改善箇所説明図

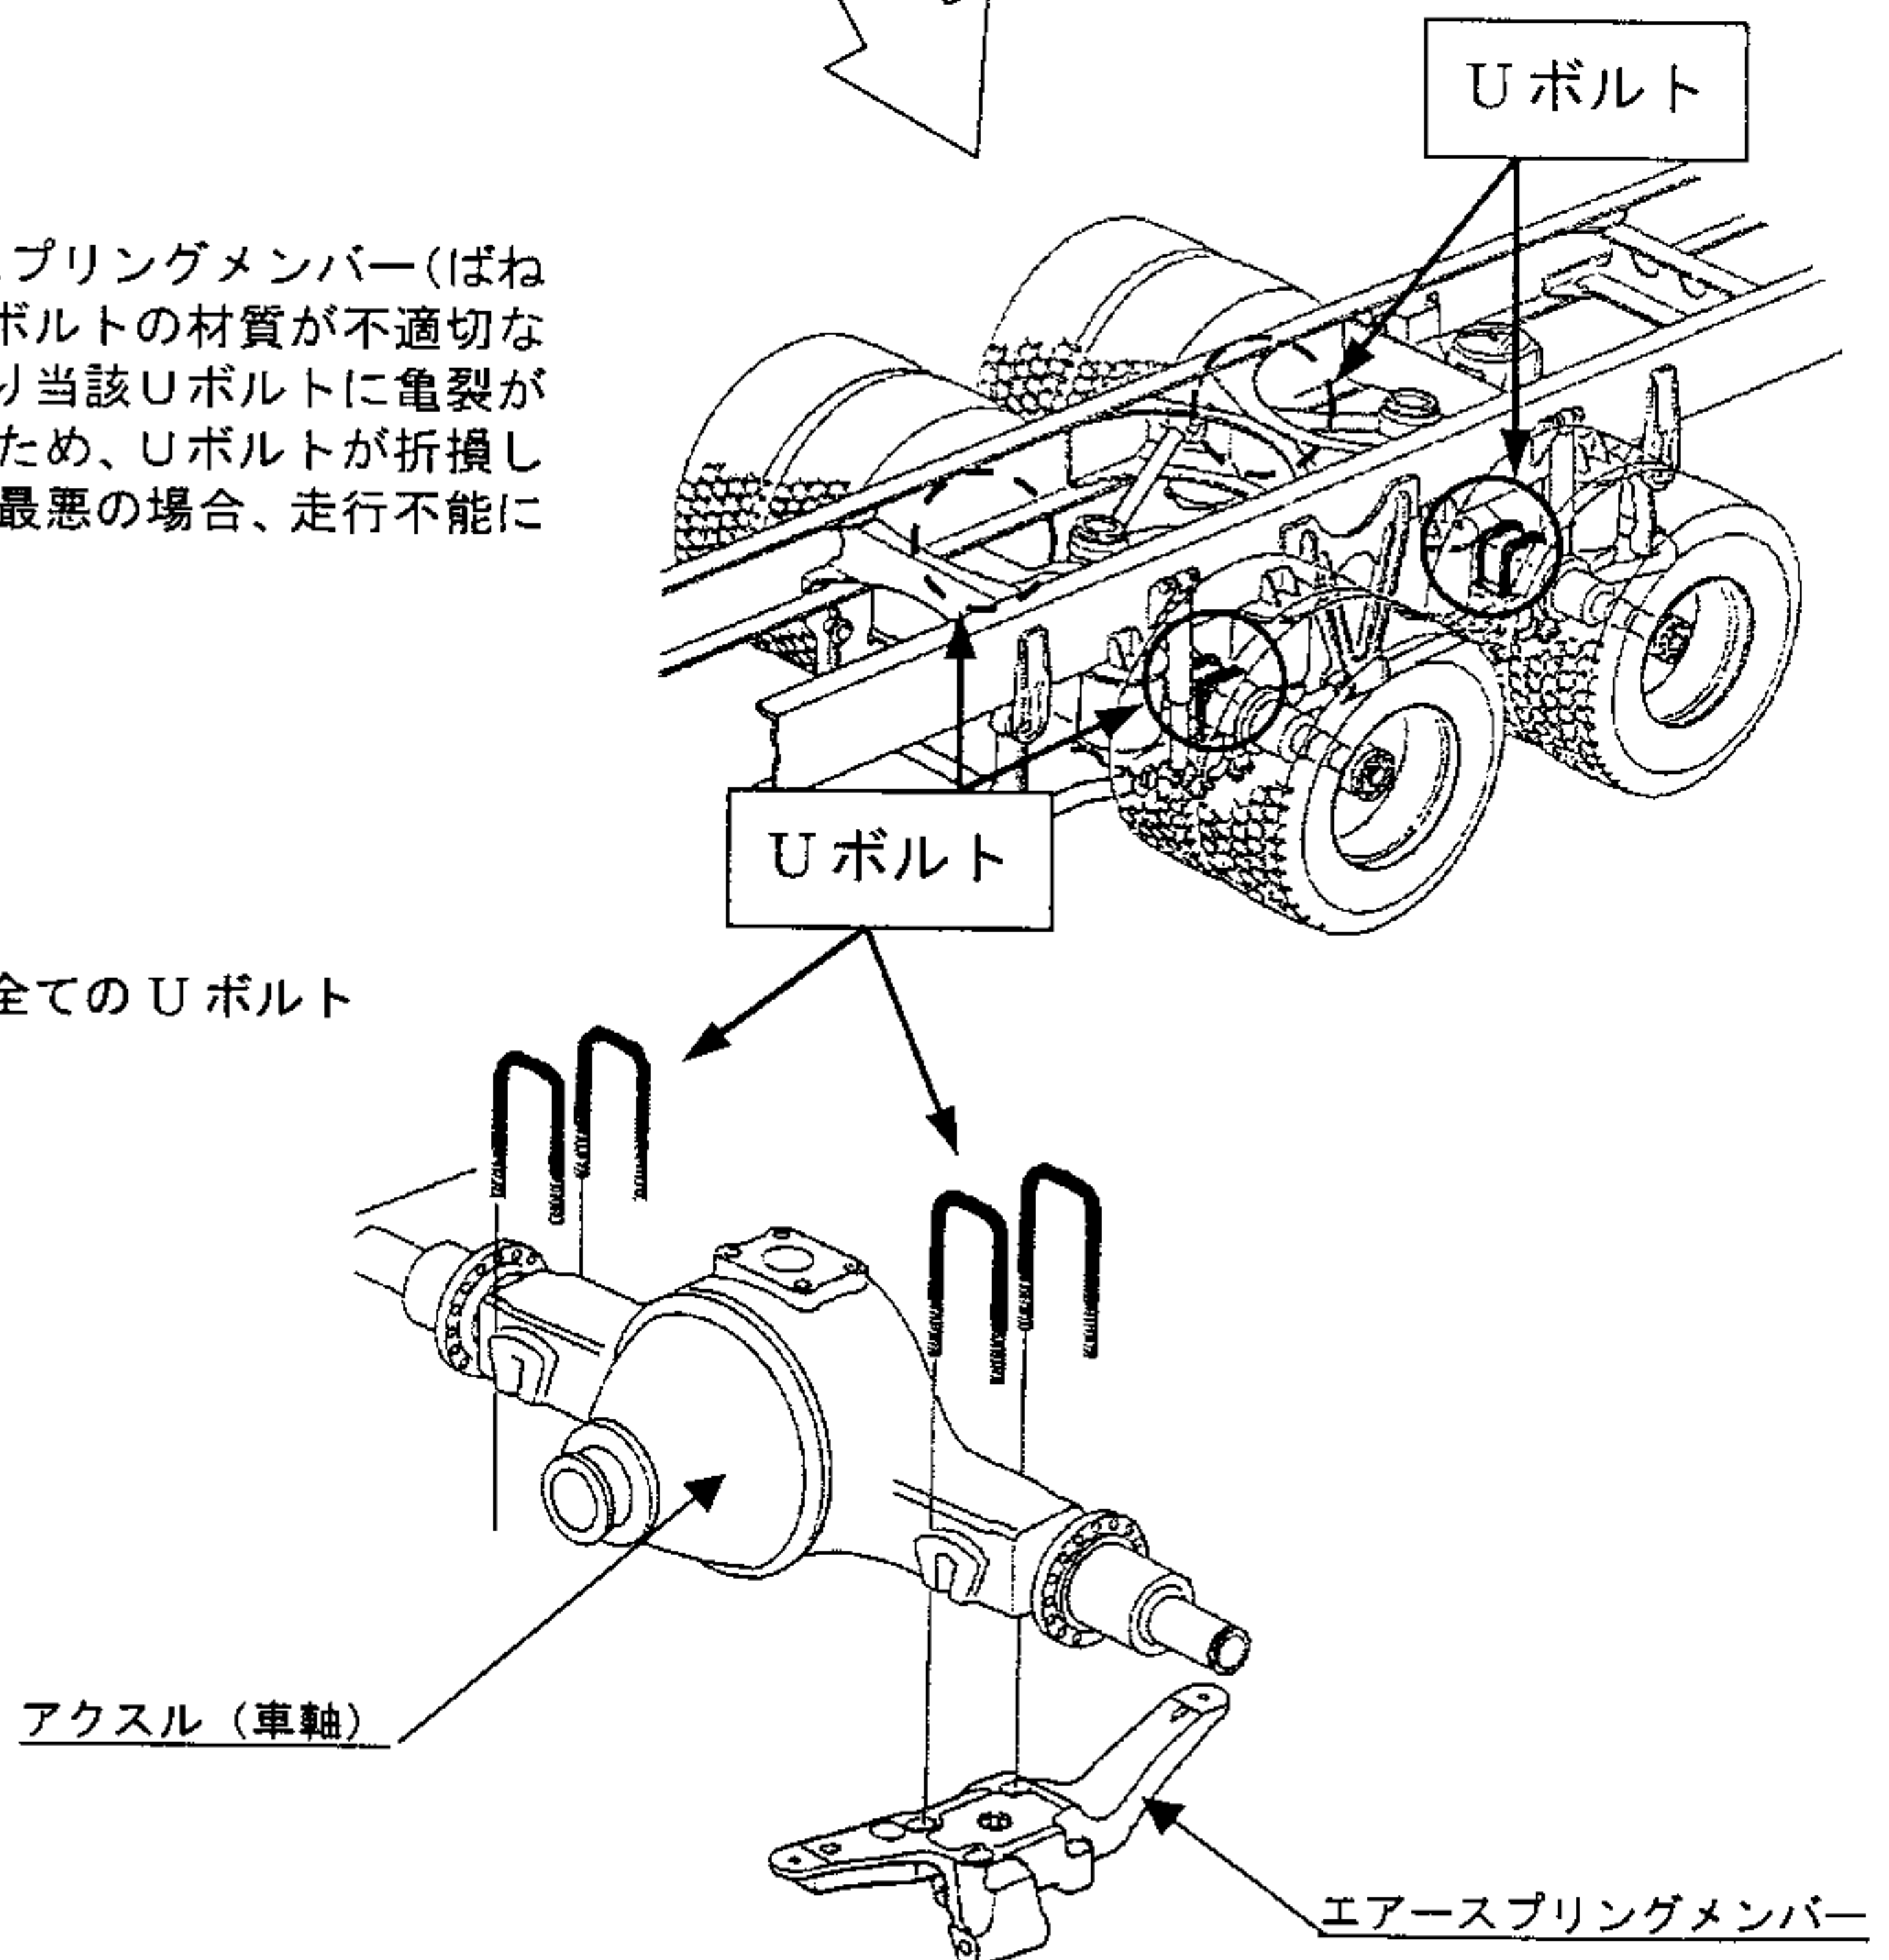
不具合の内容

後軸及び後々軸の車軸とスプリングメンバー（ばね台座）とを連結しているUボルトの材質が不適切なため、走行中の負荷等により当該Uボルトに亀裂が発生するものがある。そのため、Uボルトが折損して走行安定性が損なわれ、最悪の場合、走行不能に至るおそれがある。

全車両、後軸及び後々軸の全てのUボルトを良品と交換する。
